Gemeinde Weingarten

Parkraumkonzept Hinterdorf

– Bürgerbeteiligung –

Synopse

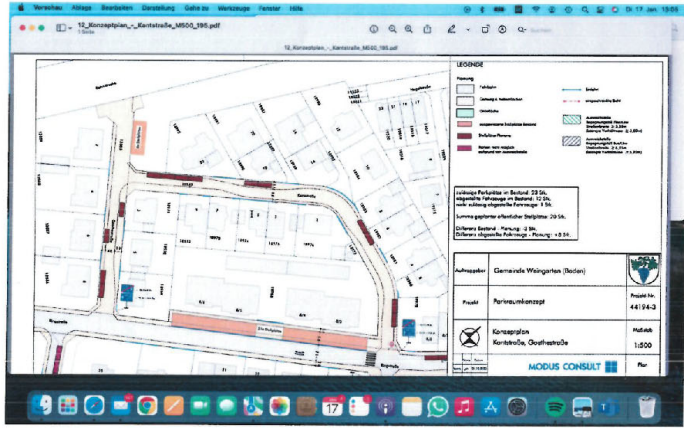
Nr.	Öffentlichkeit	Anregung	Stellungnahme der Verwaltung	Beschlussvorschlag	Beschluss
10	Private Stellungnahme 10 Schreiben vom 18.01.2023	<p>Gartenstraße 15</p> <p>Wir haben über eine Lösungsmöglichkeit bezüglich der neuen Parkordnung nachgedacht. Können wir noch vor unserer eigenen Einfahrt, die sich in der Mozartstraße befindet, parken oder nicht?</p> <p>Laut StVO - Parken vor Grundstückseinfahrten - darf vor der eigenen Einfahrt geparkt werden, wenn für die Straße keine weiteren Parkeinschränkungen gelten, wie z.B. Parken nur auf gekennzeichneten Flächen oder Parkverbot.</p> <p>Aktuell können wir nur mit einem Auto auf unserem Grundstück im Schuppen parken. Wenn wir weiterhin vor unserer Einfahrt parken können, ist es für uns optimal. Sollten wir das nicht mehr dürfen, müssten wir einen zweiten Parkplatz auf unserem Grundstück errichten. Da unser Grundstück nur Einfahrten quer zum Grundstück zulässt und die maximale Grundstücksbreite nur 8 Meter beträgt, brauchen wir eine zweite Parkmöglichkeit mit einer zusätzlichen Einfahrt.</p> <p>Das nachfolgende Bild zeigt in orange unsere aktuelle Parkmöglichkeit auf unserem Grundstück und in blau die einzig sinnvolle Lösung einer zweiten Parkmöglichkeit am Ende unseres Grundstücks. Dazu brauchen wir eine zusätzliche Einfahrt von ca. 3 Metern und vermutlich die Genehmigung der Gemeinde, um einen Carport zu errichten, des Weiteren dürfte kein öffentlicher Parkplatz vor dieser neuen Einfahrt geplant werden.</p> <p>Nachfolgend die Übersicht über die zukünftige Parkmöglichkeit an unserem Grundstück. Mit den aktuell geplanten Parkplätzen können wir nirgends eine zweite Einfahrt nachrüsten. Wäre es möglich die öffentlichen 3 Parkplätze weiter nach rechts zu versetzen? Bisher standen auch 4 Autos an unserem Garten und somit ist das platztechnisch vermutlich möglich.</p>	<p>Wird zur Kenntnis genommen.</p> <p>Gemäß § 12 Abs. 1 STVO ist das Parken vor Grundstücksein- und -ausfahrten unzulässig.</p> <p>An der Planung wird festgehalten.</p>	<p>Wird zur Kenntnis genommen.</p> <p>Der Stellungnahme der Verwaltung wird zugestimmt. An der Planung wird festgehalten.</p>
